Høringssvar til forslag til Lokalplan 304 for boliger i Vigersted Bymidte

Dokumentet indeholder de fem samlede høringssvar fra:

Forslag til lokalplan 304 for boliger i Vigersted Bymidte i Ringsted Kommune

Høringssvar vedr. "Forslag til Lokalplan 304 – Boliger i Vigersted Bymidte"

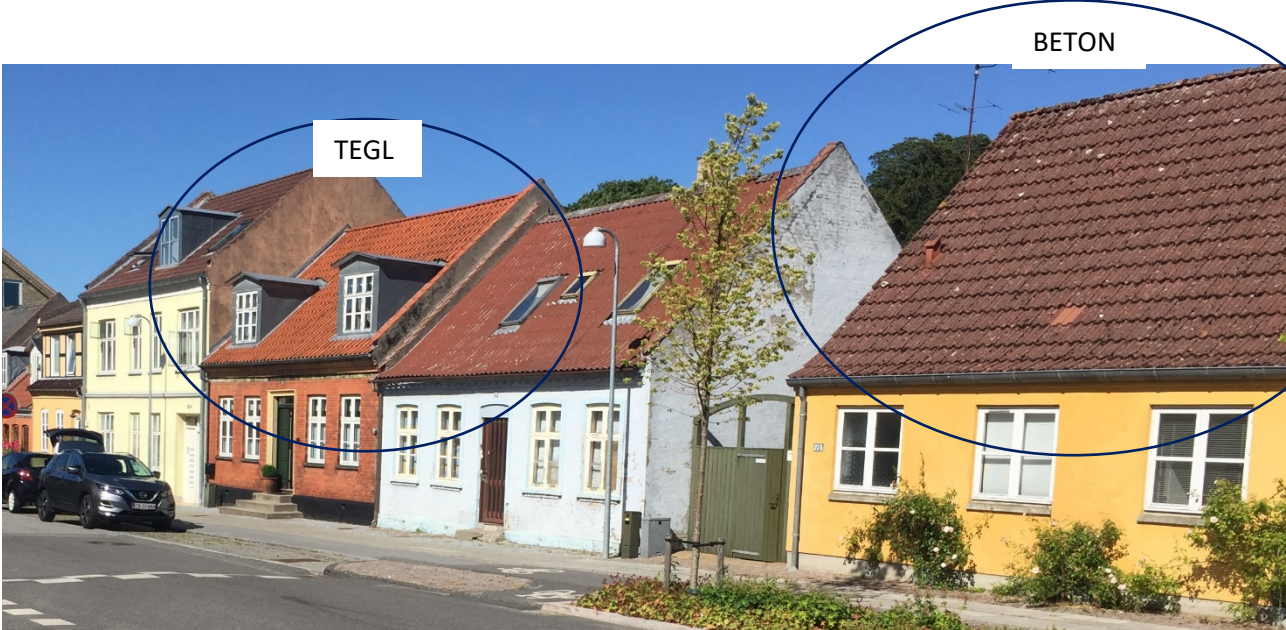
Der er uoverensstemmelse mellem redegørelsen og bestemmelserne. I redegørelsen står der "I delområde 1 og 2 skal tagene være røde tegl", mens der i bestemmelserne blot står "tagsten" om delområde 1. Tag på de nye boliger er angivet til at være røde tagsten – hvilket reelt ofte bliver af beton. Hvis man virkelig står inde for formålet i lokalplanen – at de nye boliger skal være "i tråd med den byggeskik, som findes i det omgivende landsbymiljø" og "udføres i gode materialer", så er det selvfølgelig bestemmelsernes ordlyd, der skal rettes til og stemme overens med redegørelsen. Det mener vi, at man bør gøre. Valget af materiale er nemlig afgørende på flere områder:

Det ene handler om æstetik. Tegl har en slankere profil og er derfor mere elegant, hvorimod beton med sin større tykkelse hurtigt ser klodset ud – især på mindre tagflader.

Farven på taget er også meget forskellig, om man vælger tegl eller beton. Et betontag vil i udgangspunktet være udmærket i en årrække, indtil det begynder at falme. Når det sker, ændrer taget karakter, og man har ikke længere det udtryk, man startede med. Tegl falmer ikke, for det er ikke malet som betonstenene. Tegl er brændt og holder farven i al sin levetid, hvilket leder hen til et andet afgørende argument:
